**Oggetto:** [ID: 10816] Procedura di Valutazione di Impatto Ambientale (V.I.A.), ai sensi dell'art. 23 del D.Lgs 152/2006, e s.m.i., relativa al progetto di un Impianto per la produzione di energia da fonte rinnovabile di tipo eolico, della potenza complessiva di 50,4 MW composto da 7 aerogeneratori e delle relative opere di connesse, localizzato nei comuni di Ittiri (SS) e Villanova Monteleone (SS) denominato "Alas 2". Proponente: RWE Renewables Italia S.r.l. - Autorità Competente: Ministero dell'Ambiente e della Sicurezza Energetica (M.A.S.E.). Trasmissione osservazioni

**[ID: 10816] Procedura di Valutazione di Impatto Ambientale (V.I.A.),  
ai sensi dell'art. 23 del D.lgs 152/2006, e s.m.i., relativa al progetto di un  
Impianto per la produzione di energia da fonte rinnovabile di tipo eolico,  
della potenza complessiva di 50,4 MW composto da 7 aerogeneratori  
e delle relative opere di connesse, localizzato nei comuni di Ittiri (SS) e  
Villanova Monteleone (SS) denominato "Alas 2".**

**Osservazioni**

Figura 1: Layout dell'impianto oggetto di istruttoria e dell'impianto ALAS già approvato

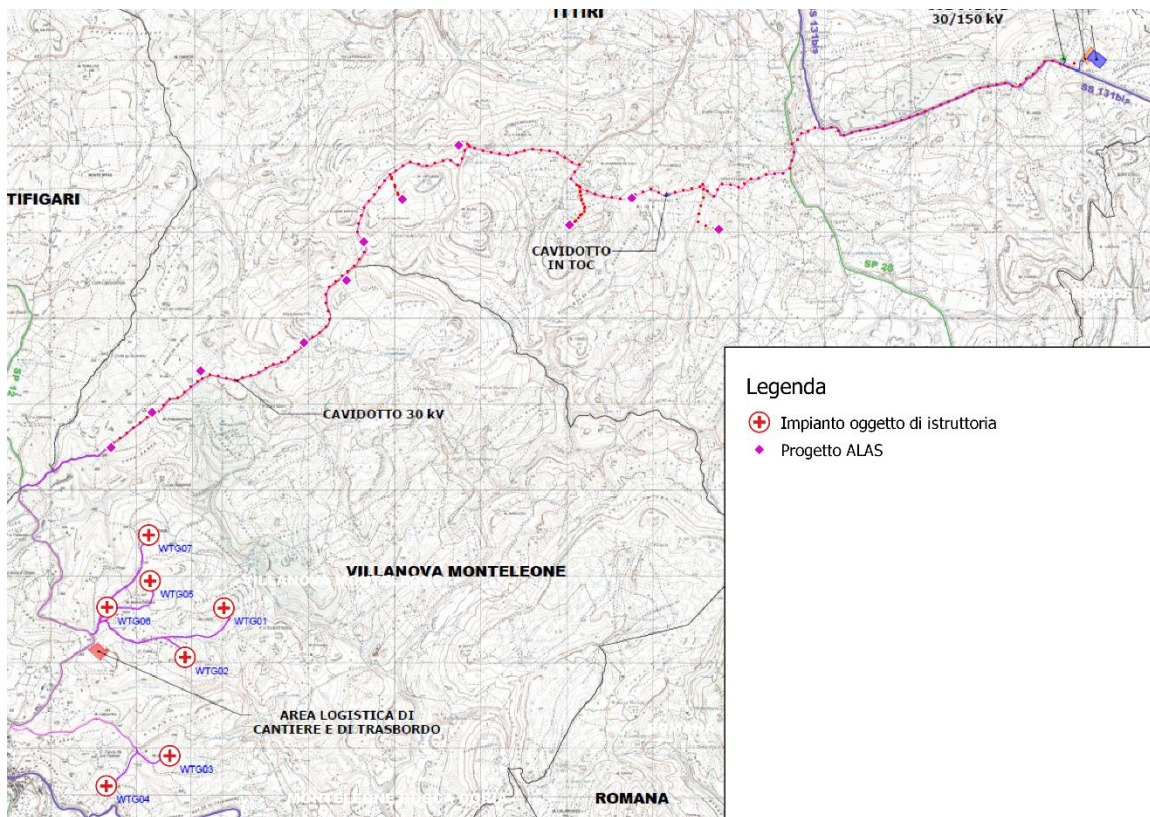
Predetto intervento risulta portato avanti dalla medesima Società proponente del progetto di interesse della presente istruttoria e, oltre a risultare sostanzialmente attiguo a quest'ultimo, ne condivide la quasi totalità delle infrastrutture elettriche di trasporto, collegamento ed allaccio alla RTN.

Ad ulteriore conferma della sostanziale complementarietà degli interventi ALAS e ALAS 2 si evidenzia che il medesimo proponente, nello Studio di Impatto Ambientale, riferisce a più riprese che *l'impianto in progetto si prefigura, di fatto, come un ampliamento dell'impianto ALAS.*

Si ravvisa, pertanto, la necessità che il proponente chiarisca le motivazioni che hanno portato alla scelta dell'avvio di due istruttorie separate per due porzioni di impianto di fatto attigue e, per altro, insistenti sulla medesima infrastruttura elettrica, invece di avviare un singolo iter autorizzativo per l'intero sistema.

Figura 2: Panoramica degli impianti esistenti, approvati od in istruttoria nell'area vasta

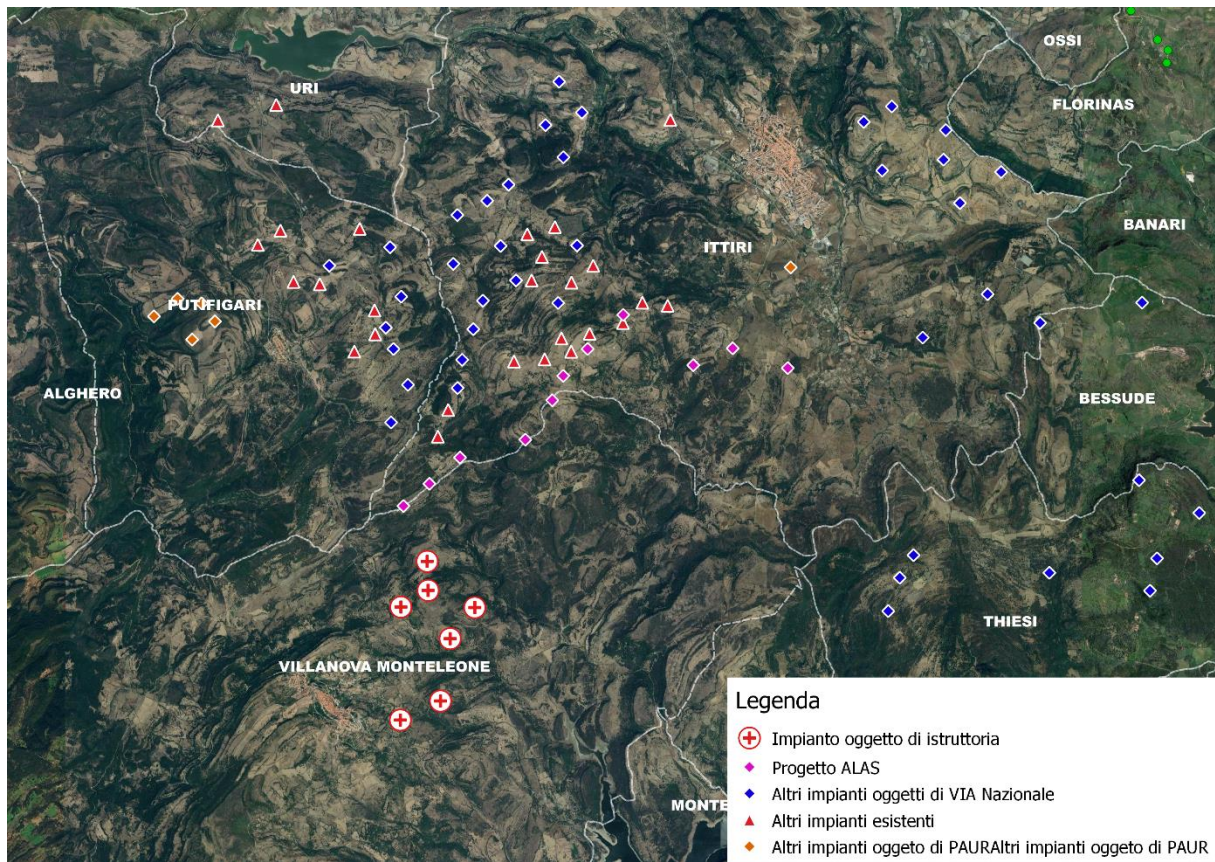
Si ritiene tale asserzione non condivisibile e non cautelativa, poiché fondata su una valutazione parziale delle matrici ambientali interferite e, soprattutto, senza riferimento all'assetto potenziale futuro dell'area, ossia in presenza degli altri impianti già autorizzati o incorso di istruttoria.

Pertanto, al fine di valutare correttamente i possibili impatti dell'opera, è necessario che gli impatti cumulativi vengano valutati tenendo conto di tutti gli impianti esistenti, autorizzati ed in istruttoria, su tutte le componenti ambientali, in particolare Biodiversità (soprattutto avifauna e chiroterofauna) e Suolo. La valutazione dovrà essere effettuata oltre che sugli aerogeneratori, anche sul cumulo di tutti gli altri interventi previsti (elettrodotti, cabine, strade) anche per una complessiva valutazione di consumo di suolo, perdita di naturalità, impatti su specie arboree di pregio, ecc.
